PLAN LOCAL D'URBANISME

Modification de droit commun n°2

Réponses envisagées aux avis des Personnes Publiques Associées

Rédaction de l'OAP Picotis modifiée suite à l'avis des PPA

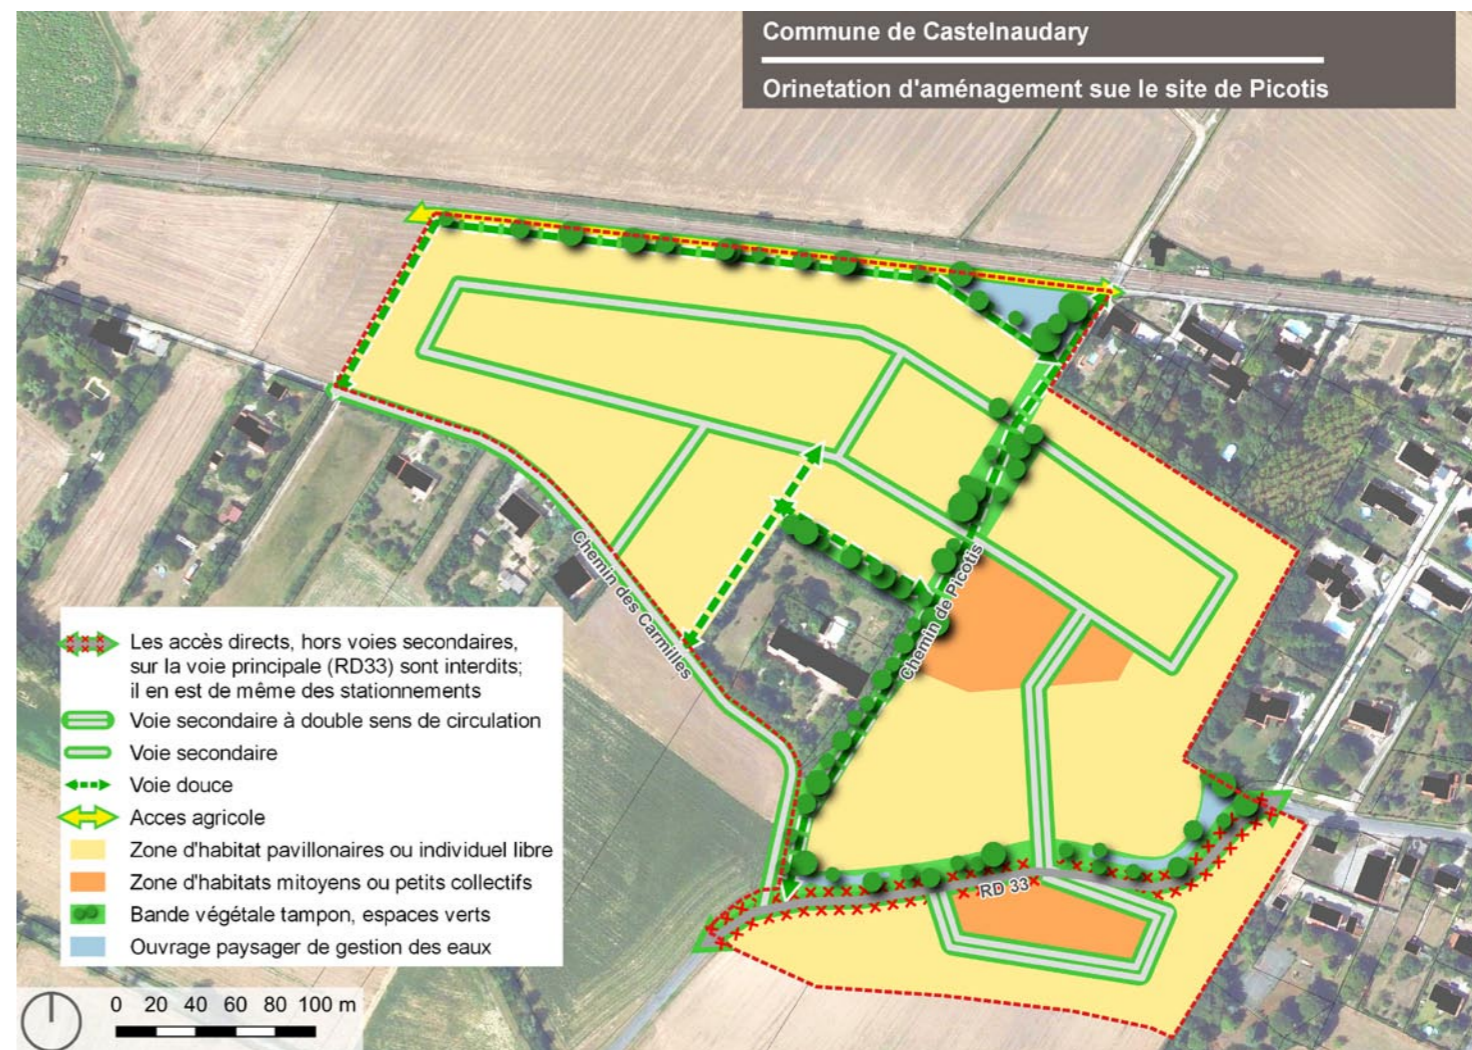
- L'OAP Picotis était déjà prévue au dossier de PLU approuvé en 2018 au même titre que 8 autres opérations d'aménagement. La modification envisagée ne revenant ni sur la localisation, ni sur la délimitation du zonage de l'opération, ni sur sa vocation (accueil résidentiel), les orientations du PADD ne sont pas remises en cause par cette modification dont le but est de revoir son phasage, ses qualités paysagère et de mobilité/circulation intérieure ; la procédure de modification apparaît être utilisée à bon droit.
- Bien que le dessin de l'OAP joint au dossier de modification de droit commun (p.6/14 du dossier de modification) reprenne graphiquement les contours du projet présenté lors de l'ADAP, il conviendra que celles-ci soient formulées dans le texte même de l'OAP, en dissociant celles applicables juste pour la partie EST de celles qui ont une portée générale ;

- Pour la partie OUEST de l'OAP, prévoir un bouclage routier sur le « chemin des charmilles », au sud ;

- *Les modifications concernant le règlement écrit sur les zones U3b, c et d ainsi que la zone N n'engendrent aucun impact sur les voiries départementales, nous n'avons aucune remarque sur l'évolution de ce règlement.*
- *Concernant les modifications de l'OAP de Picotis, il serait nécessaire de travailler sur le positionnement et le raccordement des voiries secondaires sur la Route Départementale N°33. Ces voiries secondaires devront permettre le croisement des véhicules, pour éviter tout stationnement sur la voirie départementale, un dimensionnement de chaussée de largeur minimale de 6 mètres serait justifié.*

La mairie propose de revoir la rédaction de l'OAP Picotis afin de distinguer clairement les éléments s'appliquant à l'ensemble du dossier et ceux relatifs à la partie Est (zone AU4 du PLU)

→ La mairie propose de compléter la cartographie de l'OAP, en proposant un bouclage sur le « chemin des Charmilles » au sud. Soulignons que la faisabilité de cette liaison sera confirmée lors de l'ouverture à l'urbanisation de la zone AU0.

Le schéma de l'OAP sera complété dans ce sens afin de signifier l'aménagement de voirie secondaire à double sens, et l'interdiction de stationnements en bordure de la RD33.
